工程指示 / 要求簡箋(E.I.)

工程指示編號：EI/ 6074/16

工程名稱：TKO66D2 TL118

工程項目：確認地盤大貨鋁料及鋁板所使用之顏色 (鋁料及鋁板)

# DC 跟 66D2 大樽顏色 J.828

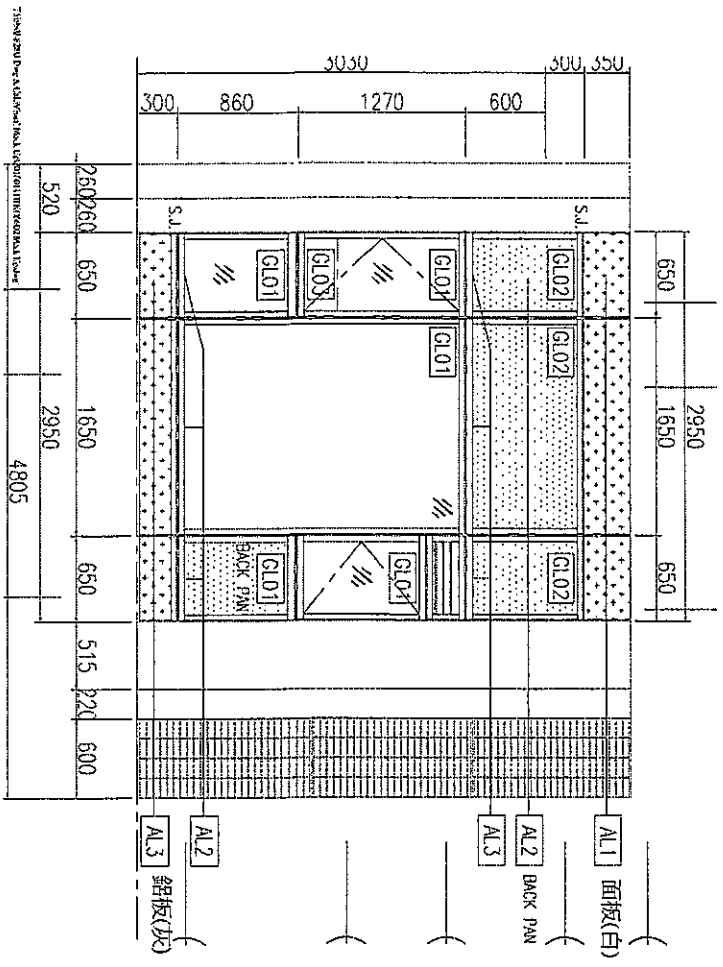
請根據附件要求, 大貨提供相對顏色之物料, 有關顏色要求如下：

1. Aluminium Extrusion PPG UCT26694SC-3 (3-Coat) Bronze (Architect Code : BC)

2. Aluminium Extrusion PPG UCT515482XL(RY)-3 Grey (Architect Code : DC)

3. Aluminium Extrusion UCT39548XL-3 Silver (Architect Code : SC)

4. Aluminium Cladding UCT34440SC-3 Silver (Architect Code : SC)

5. Aluminium Cladding UCT64301SC-3 Grey (Architect Code : DC)

6. Aluminium Cladding UCT26065SC-3 Bronze (Architect Code : BC)

- 色線 銀 AL-2 Silver Aluminum Extrusion - Fabricator code: UCT39548XL-3 (3 coatings) ✓ **SC**
- 主色 灰 AL-3 Grey Aluminum Extrusion - Fabricator code: UCT515482XL(RY)-3 (3 coatings) ✓ **PD T OK DE**

- 面背板 白 AL-1 White Color Fabricator code: ~~UCT96878SC-3 (3 coatings)~~ ✓ **SC**
- 面背板 銀 AL-2 Silver Aluminum Cladding - Fabricator code: UCT34440SC-3 (3 coatings) ✓ **DC**
- 面背板 灰 AL-3 Grey Aluminum Extrusion - Fabricator code: UCT64301SC-3 (3 coatings) ✓ **DC**
